CONSÓRCIO INTERMUNICIPAL DE SANEAMENTO BÁSICO DA ZONA DA MATA
DE MINAS GERAIS – CISAB ZM

RELATÓRIO DA FISCALIZAÇÃO DE ACOMPANHAMENTO
VIÇOSA – MG

AGOSTO/2019

SERVIÇO AUTÔNOMO DE ÁGUA E ESGOTO DO MUNICÍPIO DE VIÇOSA

Figura 36 – Área da captação subterrânea – Nova Viçosa

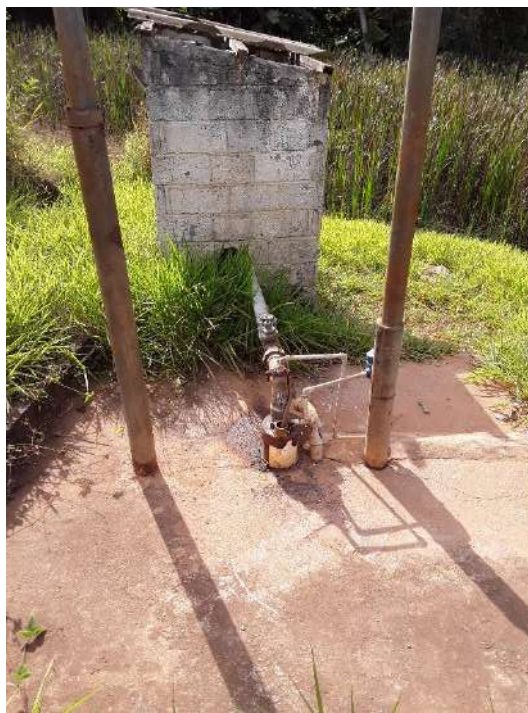
Foi verificado que 1 das 9 inconformidades listadas foram resolvidas, as Figuras 36 e 37 apresentam a atual situação da captação subterrânea de Nova Viçosa.
